ZMĚNOVÝ LIST

ROZVOJ DIVADLA JIŘÍHO MYRONA ČS. LEGIÍ 14, OSTRAVA

číslo návrhu: **ZL 203**
číslo revize:

Sklad MTZ - stavební úpravy

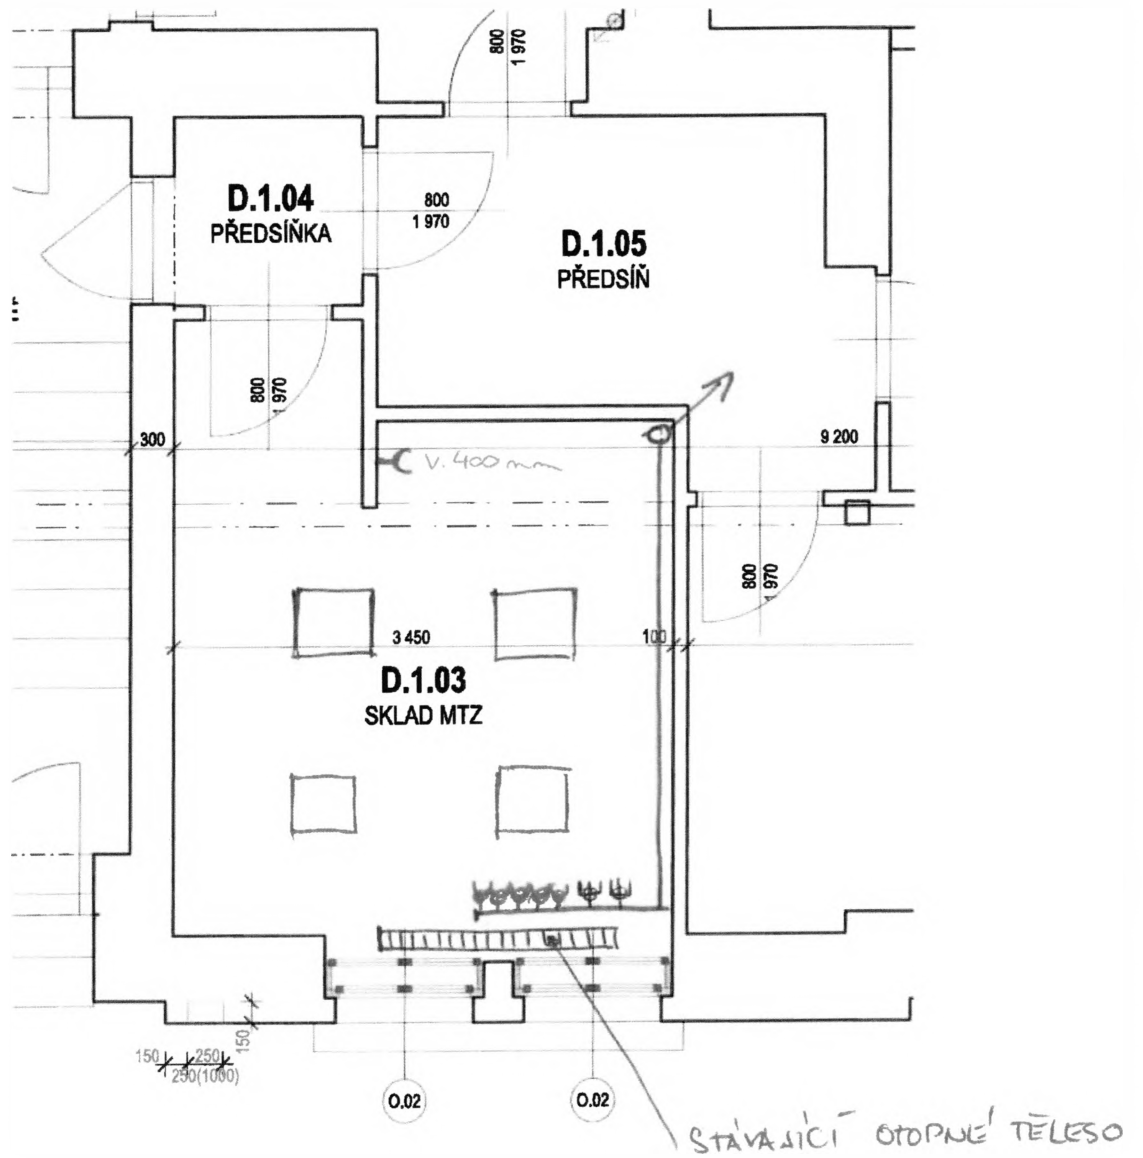
Na základě zjištěných skutečností a požadavku provozu došlo ke stavebním úpravám ve skladě MTZ m.č. D 1.03 a 1.04. Změna předmětu díla vznikla z nepředvídatelných okolností po prohlídce stávajících konstrukcí.

Nové řešení viz. revize RDS a požadavků provozu
